電源開発株式会社
大間原子力発電所

意見聴取会指摘事項について
(地盤関係)

平成17年1月
原子力発電安全審査課

図-1.1 クリープ試験位置図

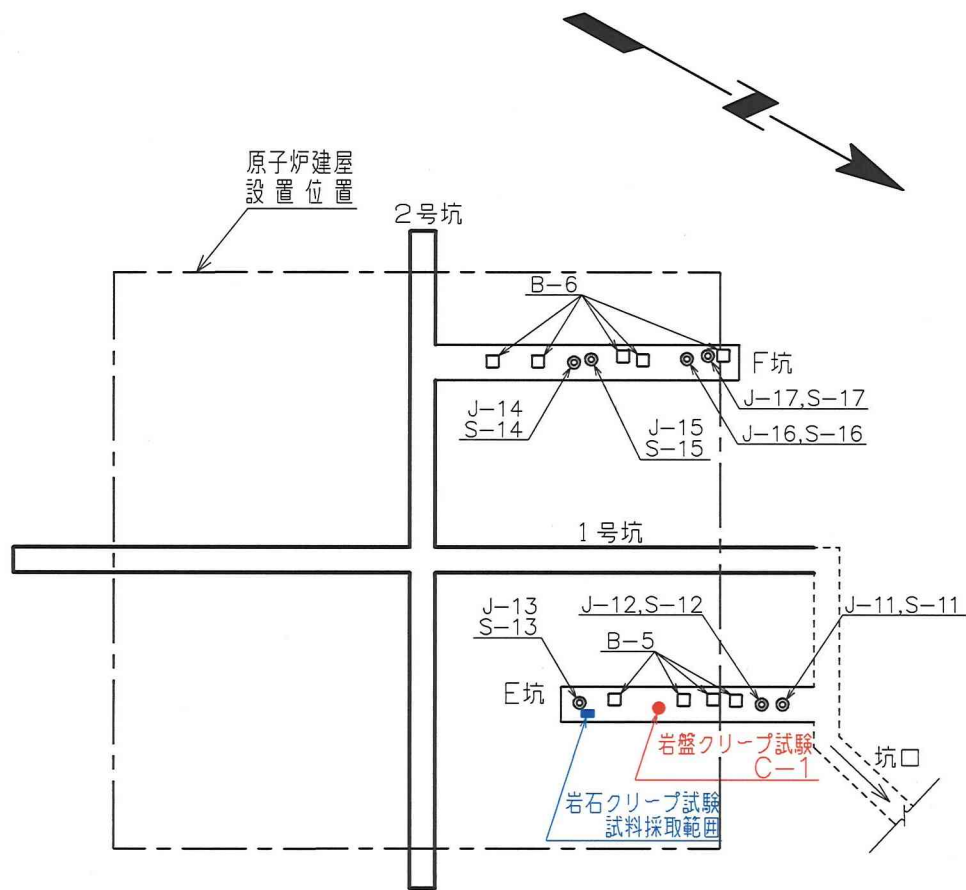
- 1) 淡灰色火山礫凝灰岩のクリープ係数 α について、岩石クリープ試験結果が岩盤クリープ試験結果に比べて大きい理由を説明すること。(岩盤クリープ試験と岩石クリープ試験とのクリープ係数の値の差は地盤物性のバラツキによるとしている理由を定量的に説明すること。)

原子炉建屋の沈下に対する安全性を検討する目的から、原子炉建屋基礎底面地盤である淡灰色火山礫凝灰岩を対象に、試験坑E坑の図-1.1 に示す位置において、8日間の岩盤クリープ試験を実施している。試験は、直径60cmの載荷板に原子炉建屋の常時荷重 0.61 N/mm^2 を上回る荷重 0.7 N/mm^2 を一定載荷させて実施し、載荷板上に設置した精度 $1/1000\text{ mm}$ の4個の変位計の計測平均値から変位量を求めている。表-1.1 に示すように、試験結果を5要素のレオロジーモデル（5要素モデル）で近似し、クリープ係数を求めると $\alpha=0.08$ となる。試験結果と近似曲線の比較を図-1.2 に示す。図によれば、最終のクリープ沈下速度は $1\times 10^{-3}\text{ mm/日}$ 以下となり、5要素モデルで試験結果を良く近似できているとしている。

また、試験坑E坑より図-1.1 に示す位置で採取した試料を用いて淡灰色火山礫凝灰岩を対象に60日間の三軸クリープ試験（岩石クリープ試験）を実施している。試験は、圧密排水条件（CD条件）及び 0.7 N/mm^2 の軸差応力を載荷する方法で行っている。

図-1.1 に示すように岩石クリープ試験の試料は、岩盤クリープ試験の近傍で採取しており、図-1.4 に示す岩石クリープ試験の供試体側面を観察すると明瞭な割れ目、筋状組織及び硬質で大きな礫を含まず、岩盤試験面と同質であるとしている。表-1.2 に示すように、

図-2.1 初期地圧測定位置及び結果図

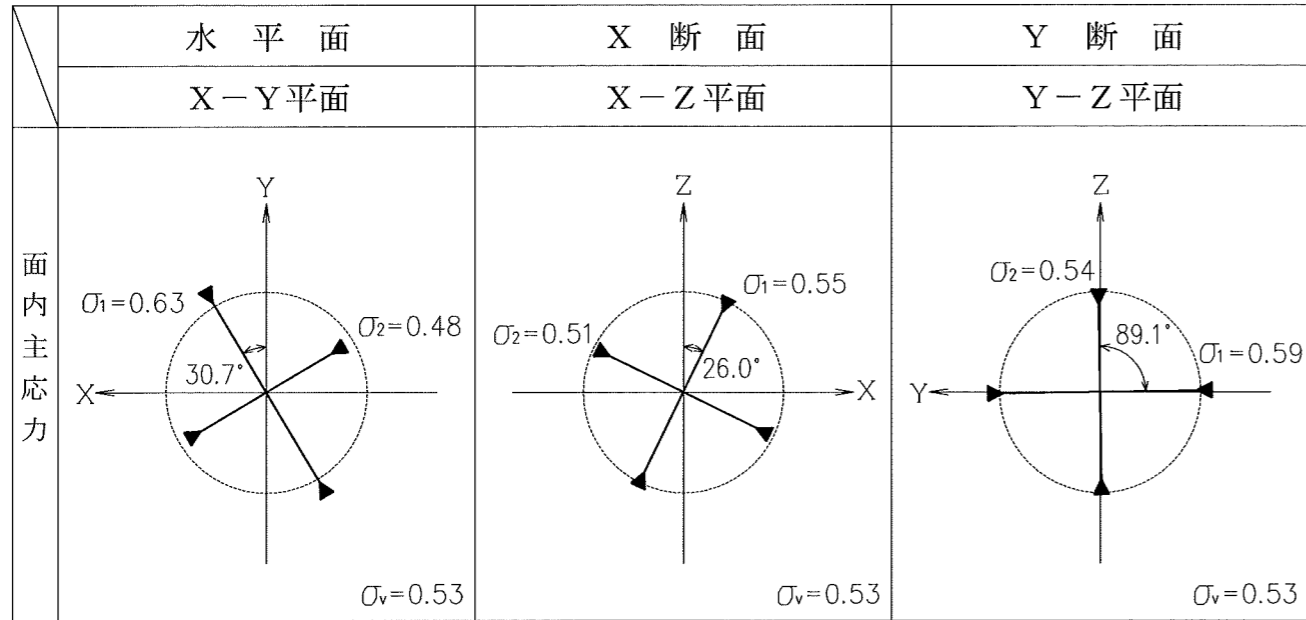
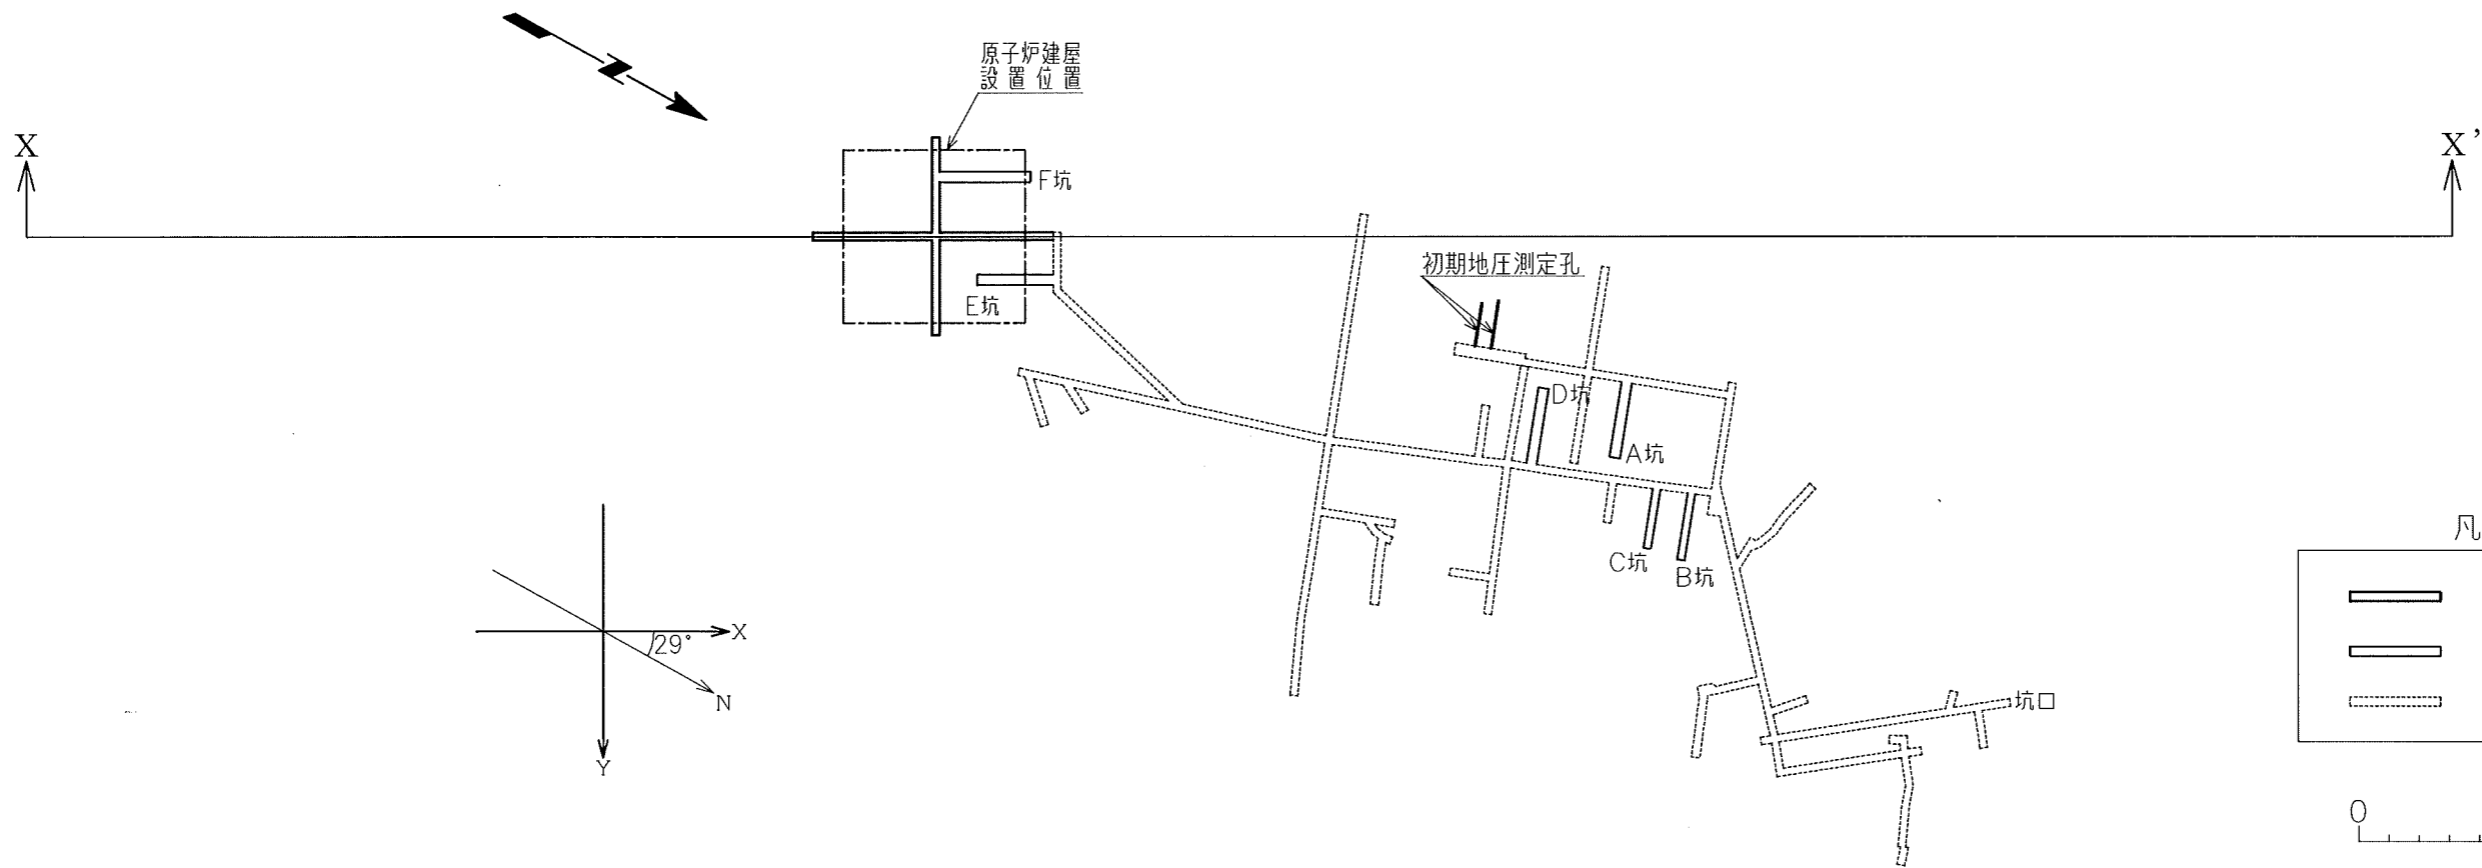
2) 初期応力解析の主応力図に初期地圧測定結果を記載し、解析結果と実測値を比較すること。

図-2.1 に初期地圧測定的位置及び結果を示す。また、測定位置を原子炉建屋基礎地盤の解析断面である X-X' 断面上に投影し、その位置での測定結果の主応力 (X-Z 平面) と初期応力解析による主応力とを比較した図を図-2.2 に示す。
